**21062** *Resolución de 3 de diciembre de 2021, de la Dirección General de Calidad y Evaluación Ambiental, por la que se formula declaración de impacto ambiental del proyecto «Planta Fotovoltaica Otero, de 505 MW de potencia instalada, en los términos municipales de Anaya, Marazoleja y Marazuela (Segovia) y de sus infraestructuras de evacuación».*

## PLANTA FOTOVOLTAICA OTERO, DE 505 MW DE POTENCIA INSTALADA, EN LOS TERMINOS MUNICIPALES DE ANAYA, MARAZOLEJA Y MARAZUELA (SEGOVIA) Y DE SUS INFRAESTRUCTURAS DE EVACUACIÓN.

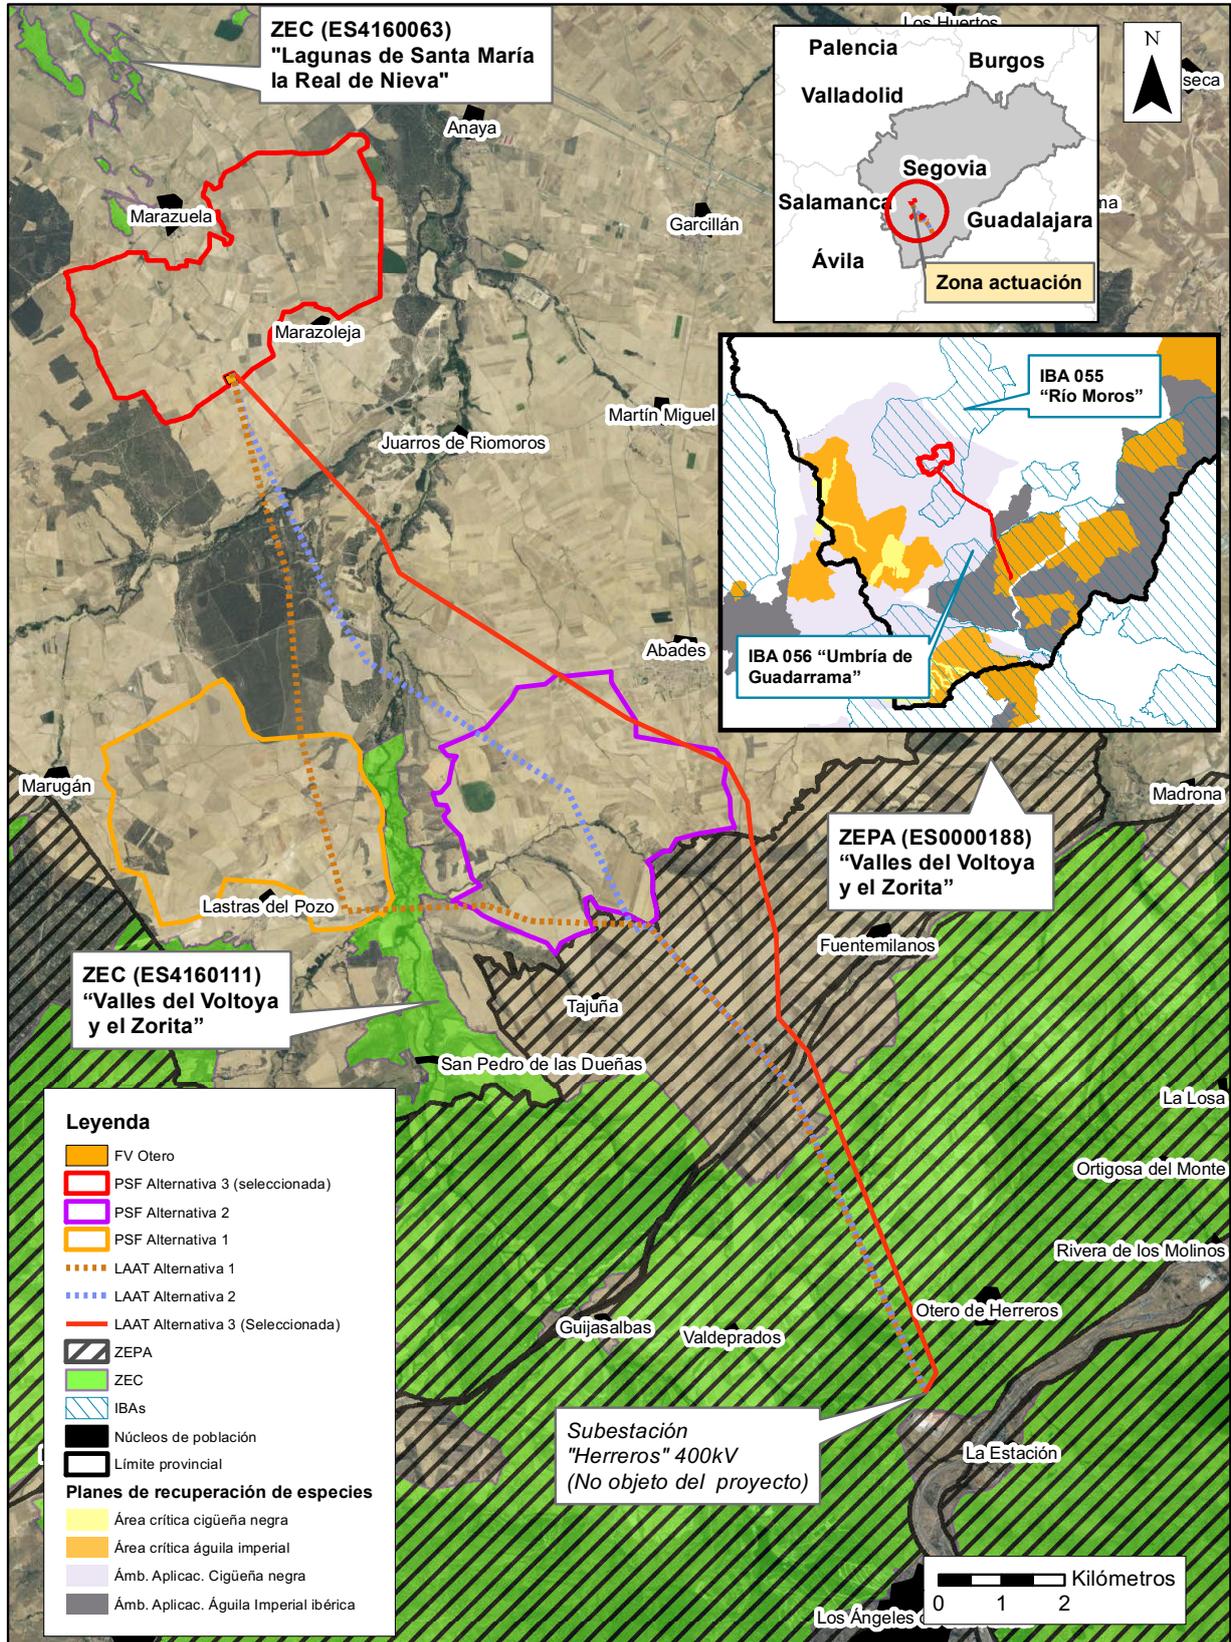
En el estudio de impacto ambiental, se contemplan tres alternativas para la ubicación de la planta solar fotovoltaica (ver croquis adjunto): alternativa 1 «Lastras»; alternativa 2 «Abades» y alternativa 3 «Otero». El promotor selecciona la alternativa 3, al considerarla ambientalmente más favorable, fundamentalmente por situarse más alejada de los espacios incluidos en la Red Natura 2000 y de las áreas críticas de cigüeña negra y águila imperial ibérica presentes en el entorno. Además, el promotor considera un factor positivo la disponibilidad de los terrenos en la alternativa seleccionada.

Respecto a la línea eléctrica, tampoco se han tenido en cuenta en el estudio de impacto ambiental alternativas de evacuación desde las ubicaciones 1 y 2 de la planta fotovoltaica y, consecuentemente, no se ha llevado a cabo una evaluación global de impactos del proyecto en su conjunto para cada alternativa. Esta circunstancia ha sido referida por el Servicio Territorial de Medio Ambiente de Segovia, que indica que el análisis de otros trazados de línea que partan desde distintas ubicaciones de la planta fotovoltaica resulta fundamental para realizar una evaluación global de los impactos del proyecto, sobre todo porque la ubicación seleccionada implica un extenso trazado de línea y atravesar áreas de alta sensibilidad ambiental.

En este sentido, el citado organismo señala que, si bien las afecciones sobre Red Natura 2000 y el área crítica del águila imperial ibérica serían prácticamente iguales, las alternativas de evacuación respecto de las alternativas «Lastras» y «Abades» tendrían las siguientes ventajas: se reduciría aproximadamente el 50% de la extensión de la línea (de 21,2 km a 11 km); se evitaría el cruce con los ríos Zorita y Moros y se podría evitar la intersección con las líneas eléctricas existentes (puntos que se identifican como críticos para la colisión de aves en el estudio de impacto ambiental); se evitaría el trazado sobre 304 m de montes de utilidad pública. Además, se evitaría el trazado sobre 5 km del Área Importante para la Conservación de las Aves y la Biodiversidad (IBA) 055 «Río Moros».

Por otro lado, en relación con la ubicación seleccionada para la planta solar fotovoltaica, el promotor justifica su localización basándose, fundamentalmente, en la distancia respecto de las zonas protegidas existentes, si bien no tiene en cuenta que la zona de implantación se asienta en el interior de la IBA 055 «Río Moros», ocupando aproximadamente 1.000 ha de su territorio, por donde discurrirían 5 km de la línea de evacuación proyectada. Esta circunstancia ha sido puesta de manifiesto por SEO/
